**Décision de la Présidente n° :
71-2025**

**Objet : Avis de la CCVG sur le
projet de modification n°3 du
Plan Local d'Urbanisme de la
commune de Brignais**

REMARQUES ANNEXEES A LA DECISION N°71-2025 PORTANT AVIS DE LA PRESIDENTE DE LA CCVG

MODIFICATION N°3 DU PLAN LOCAL D'URBANISME DE LA COMMUNE DE
BRIGNAIS

**Schéma d'aménagement avec lequel les opérations d'aménagement et de constructions
devront être compatibles**

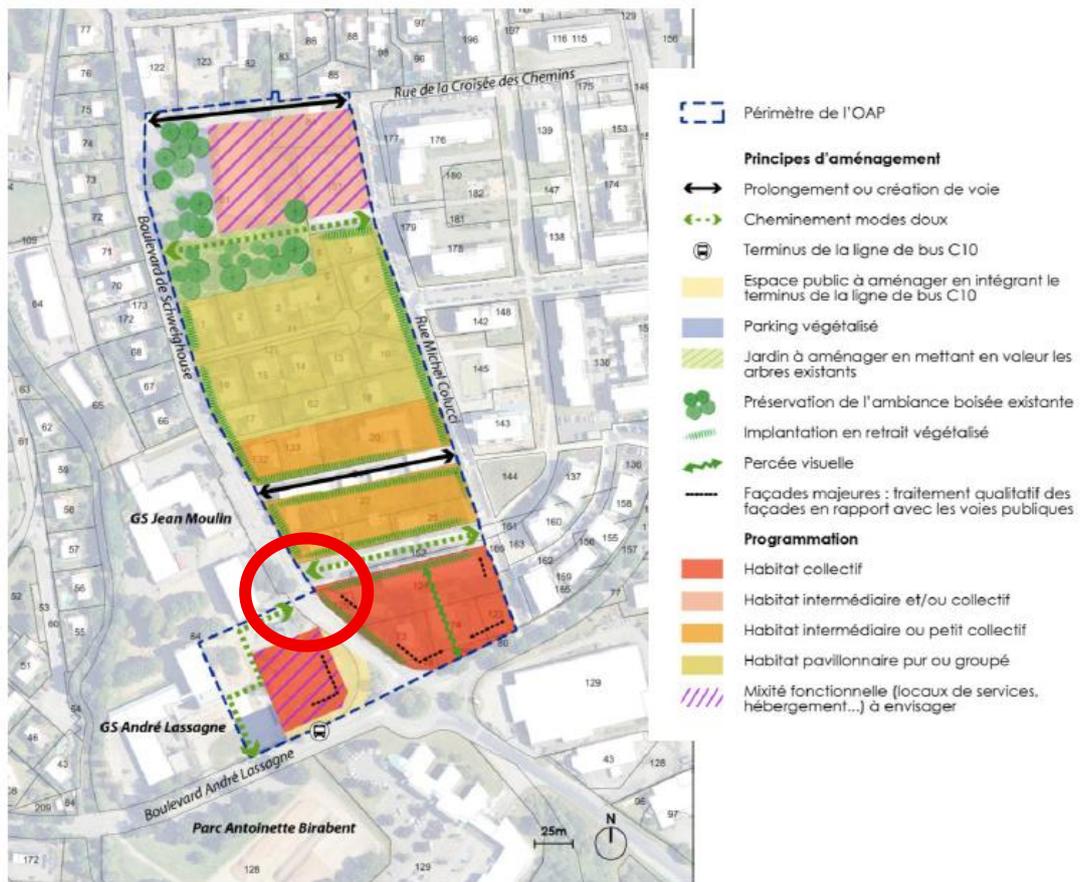
Remarque CCVG : afin de matérialiser plus clairement les connexions et le maillage modes doux il est proposé de faire correspondre les flèches vertes des cheminements piétons au niveau du passage piéton existant (cf cercle rouge).
